学院発第20424号
2021年1月21日

学校法人立教学院 立教大学原子力研究所の
立教大学研究用原子炉の廃止措置計画の変更認可申請書の一部補正について

補正の理由

表7 廃止措置全体工程

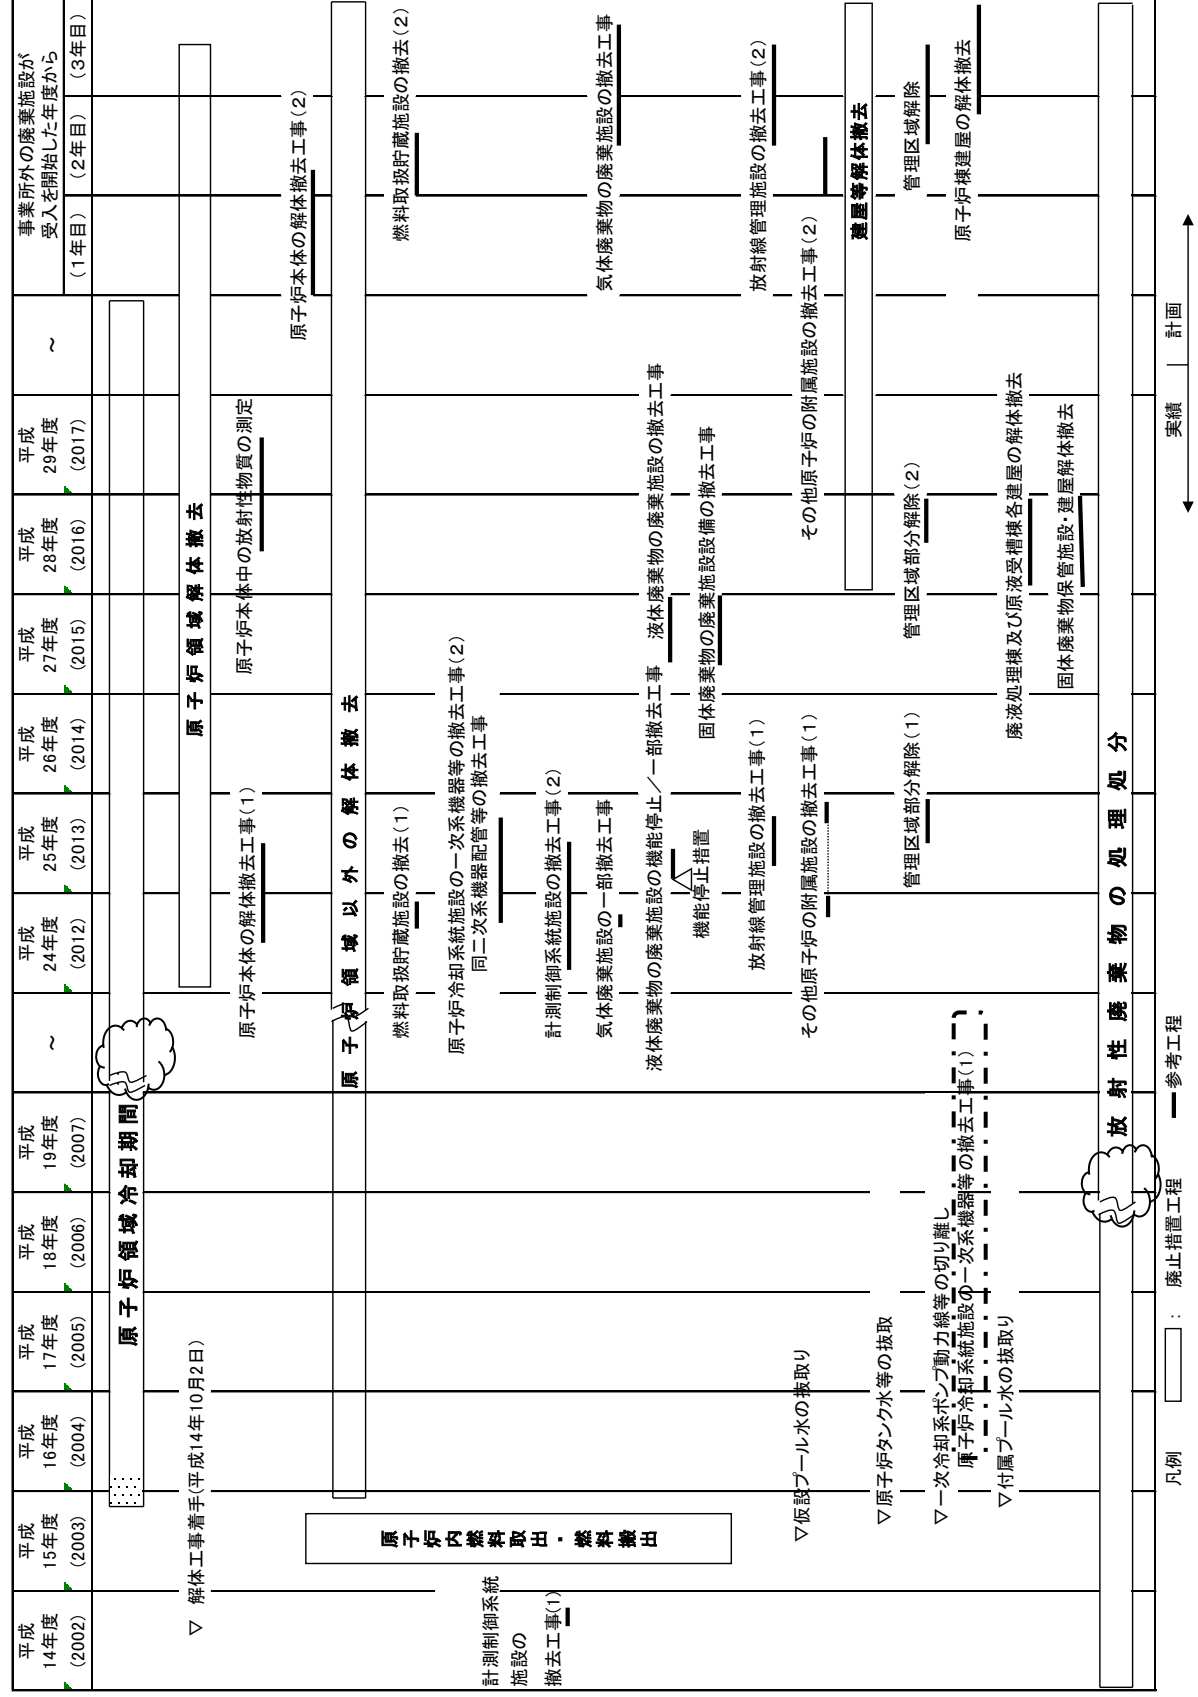
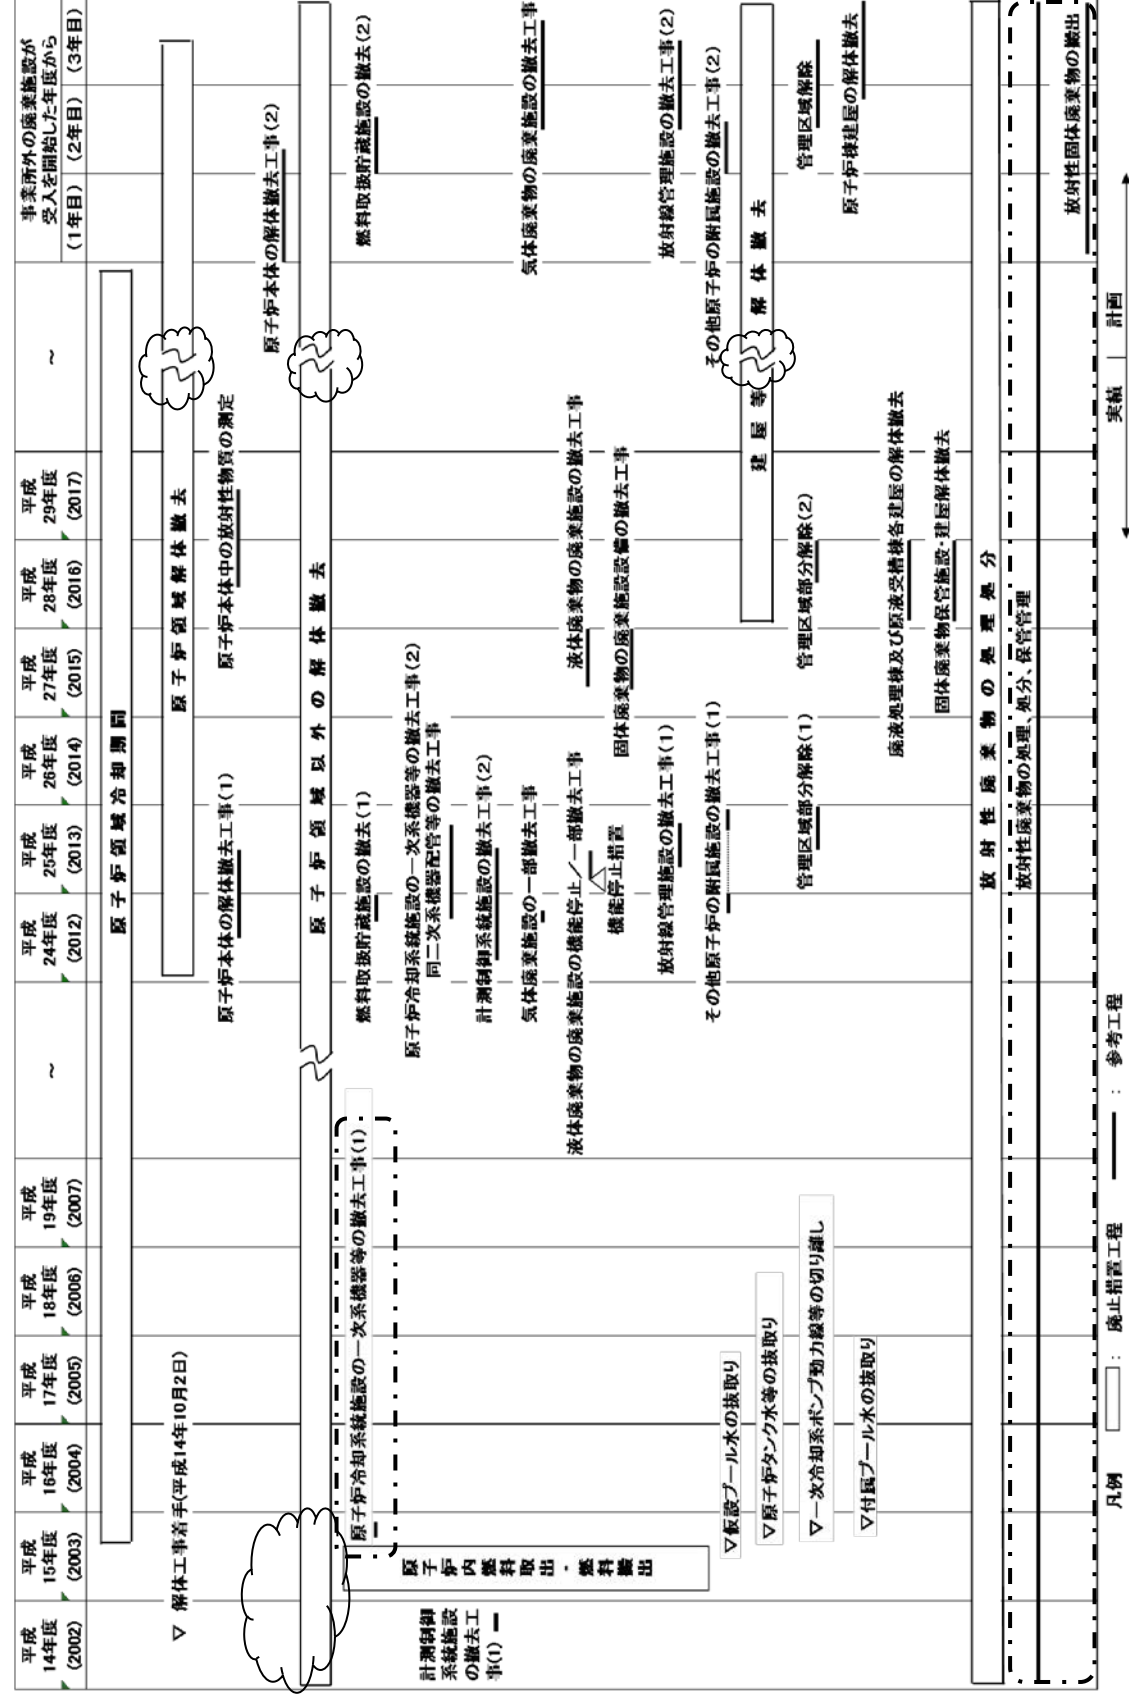
備考
記載の適正化
